Equipement concerné: Sac Harnais Omega XXS, XS, S, SS, M, L et XL

Marquez dans les papiers de la réserve : „ Bartack en conformité avec le Bulletin de service SB-O-200501 “.

CONTENEUR DE SECOURS

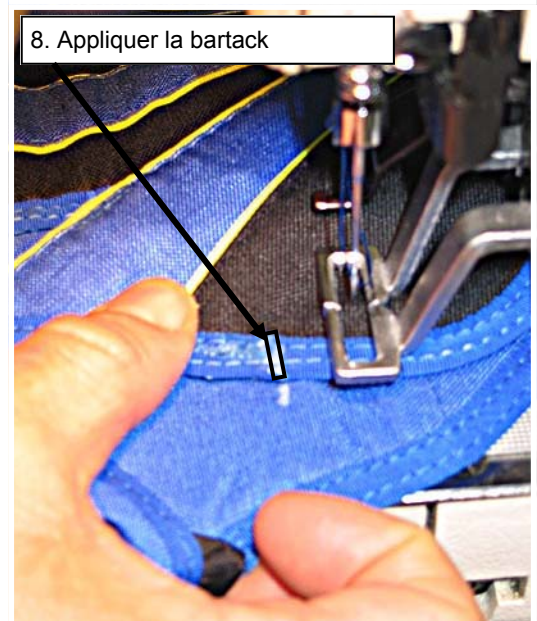
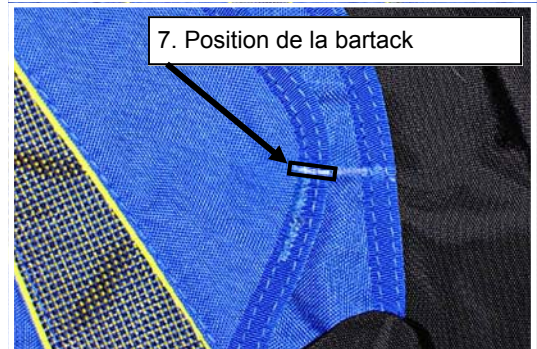
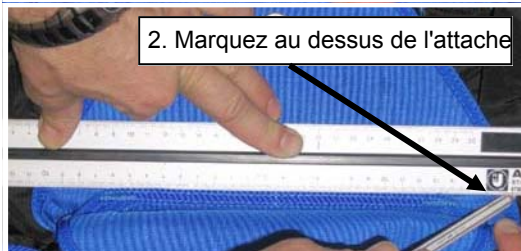
Raison: Une ou plusieurs suspentes ont été capturé avec le rabat N°2 du conteneur (voir dessins page 2)

Analyse: Une combinaison de facteurs peuvent provoquer la capture des suspentes avec le rabat N°2 sur le conteneur principal.

Les raisons de ce problème peuvent être :

1. Mauvaise taille ou usure des élastiques.
2. Trop de suspentes non lovées ou mal positionnées à l'intérieur du conteneur.
3. Ouverture du conteneur dans une position tête haute ou debout.

Pour éviter les problèmes décrits ci-dessus et l'usage incorrect de l'équipement à l'avenir, le miroir (Rabat N°3 du conteneur de réserve) doit être cousu dans les angles arrondis avec 2 courtes bartack au rabat N°1 du conteneur de réserve. Ceci évite la contraction du rabat sous tension, tandis qu'une suspente est bloquée en dessous. Et cela facilite le soulèvement du rabat pour relâcher une suspente.

Action de mise en conformité: 1. Appliquer les Bartacks avant le prochain saut .
2. Inspecter visuellement les bartacks à chaque pliage du parachute principal.

9. Assurez vous de la bartack

10. Assurez vous de la bartack de l'autre côté

11. Le miroir avec les deux nouvelles bartack
